Gegenstand: Bremsklappenantriebswelle

Betroffen: Kestrel

Anlaß: Deformation und Ribildung durch falsche Verriegelungskräfte der  
Bremsklappenantriebswelle

401-56-3-1

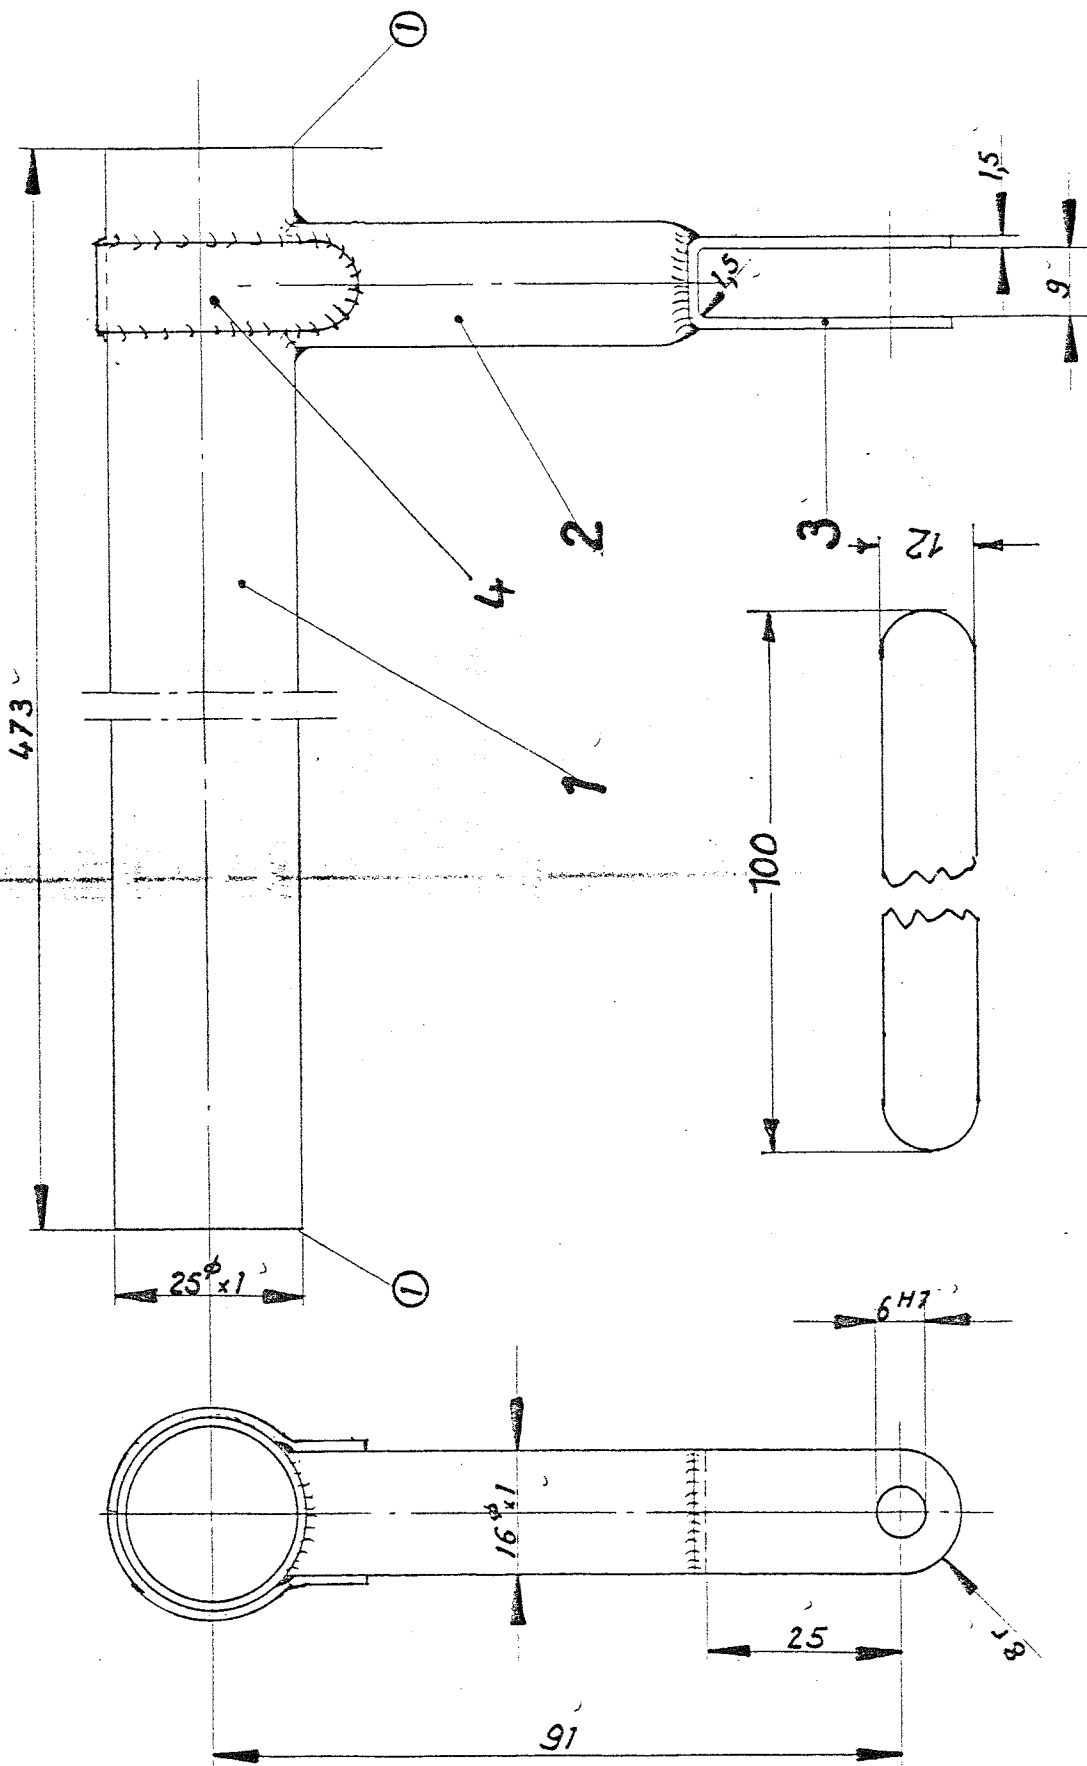
Maßnahme 4: Wurde bei der unter Maßnahme 1 oder 3 durchgeführten Prüfung eine  
Beschädigung festgestellt, muß die BK-Antriebswelle sofort ausgebaut werden.  
Der Schweißnahtbereich muß großflächig und gründlich entlackt werden.  
Falls eine Deformation sichtbar ist muß der Antriebshebel warm in seine  
Ursprungslage gerichtet werden. Sind Risse sichtbar, dürfen diese nur von einem  
zugelassenen Flugzeugschweißer mit der entsprechenden Berechtigung innerhalb  
eines LTB's überschweißt werden. Danach muß das Blech Pos.4 gemäß  
Zeichnung Nr. 401-56-3-1 fachgerecht aufgeschweißt werden. Die Schweißung muß  
im WIG-Schutzgas-Schweißverfahren mit dem Schweißzusatzwerkstoff 1.7734.2  
ausgeführt werden. Anschließend ist die Antriebswelle mit Primer und Decklack  
RAL 7003 nachzulackieren. Nach dem Einbau ist die Verkniefkraft, nicht mehr als  
20 daN und die Verriegelung bzw. die Verkniefung der BK-Getriebe zu erkennen

durch die Öffnung in den Wurzelrippen, zu überprüfen.

Material: Siehe Zeichnung 401-56-3-1
